Comune di Parma

Zonizzazione acustica comunale

Documento con proposta di controdeduzione alle osservazioni

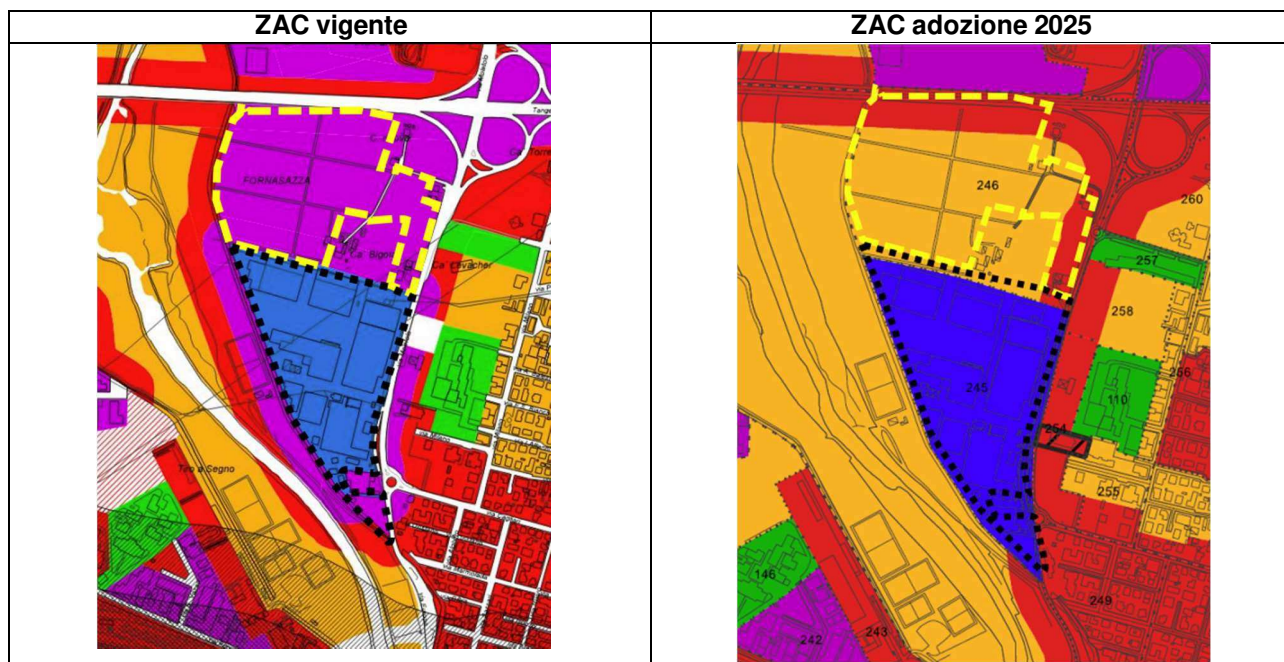
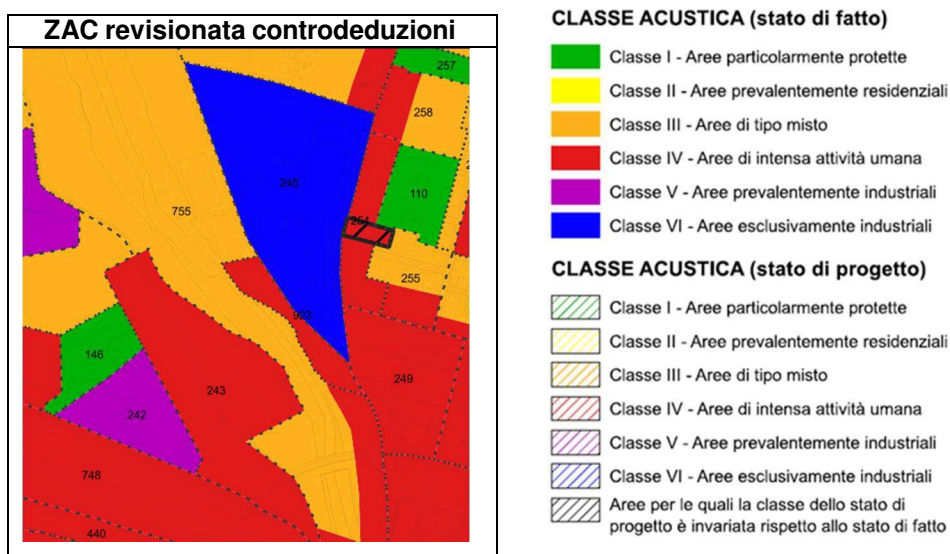
La ZAC vigente pone l'area dello stabilimento esistente (perimetro nero in figura) in prevalenza in classe VI, in quanto area esclusivamente industriale, e per una piccola porzione a sud in classe V; per l'area posta a nord dello stabilimento, la ZAC vigente riporta la classe V come zonizzazione acustica legata al precedente strumento attuativo decaduto in quanto non convenzionato entro i termini previsti dalla LR 24/2017.

Nella ZAC in fase di adozione lo stabilimento Bormioli risulta interamente classificato in classe VI, mentre l'area a nord dello stabilimento, oggetto di proposta di intervento di espansione aziendale, viene classificato prevalentemente in classe III, a esclusione delle sole fasce di ampiezza 50 metri ubicate ai lati delle infrastrutture stradali di v.le Europa e della Tangenziale Nord, poste in classe IV.

- si chiede di porre in classe IV l'intera area ricreativa/sportiva compresa tra il T. Parma e lo stabilimento esistente, individuabile ai mappali 2 e 3 del Foglio 2 del comune di Parma e al mappale 754 del foglio 38 del comune di Parma;

- in conformità alle indicazioni della DGR 2053/01, si chiede di mantenere la classificazione riportata nella ZAC vigente (classe V), in coerenza con la già citata istanza ex art. 53 della L.R. 24/2017 (attualmente in corso), per l'intera area compresa tra l'argine destro del T. Parma, il tracciato della tangenziale nord, v.le Europa e l'area dello stabilimento Bormioli esistente, definendo così una UTO di maggiore superficie, rispetto a quella indicata nella variante ZAC come UTO 246, coinvolgente anche le aree poste in classe IV prospicienti le infrastrutture stradali (tangenziale nord, svincolo tangenziale nord e v.le Europa) in cui sono presenti edifici abitativi. Tale UTO sarebbe caratterizzata dalla presenza di alcuni edifici non produttivi e non pertinenziali, pertanto conforme alle indicazioni della DGR sopra riportate, anche in considerazione delle iniziative di espansione edilizia poste in essere da Bormioli, l'attribuzione della classe V a un contesto prevalentemente produttivo, su cui gravano comunque, per quanto riguarda gli edifici residenziali, limiti delle fasce di rumore stradali pari a quelli della classe V (edifici a nord) e della classe IV (edifici con affaccio su viale Europa).

Per quanto riguarda la prima richiesta, con riferimento anche all'osservazione 9.3 ARCI PR, si accoglie la richiesta di riclassificazione in classe IV dell'area in cui ricade in Circolo Cà Rossa, adiacente allo stabilimento. Si riporta a seguire un estratto della zonizzazione revisionata.

Gli altri mappali indicati (mappale 2, Foglio 2 e mappale 754, Foglio 38) non presentano allo stato di fatto un uso sportivo/ricreativo. Per la destinazione d'uso di Parco urbano e suburbano prevista per tali aree si ritiene pertanto più adeguata la classe III.

Non sussistono pertanto i presupposti per classificare l'area in esame in classe V nella fase attuale di avanzamento della ZAC.
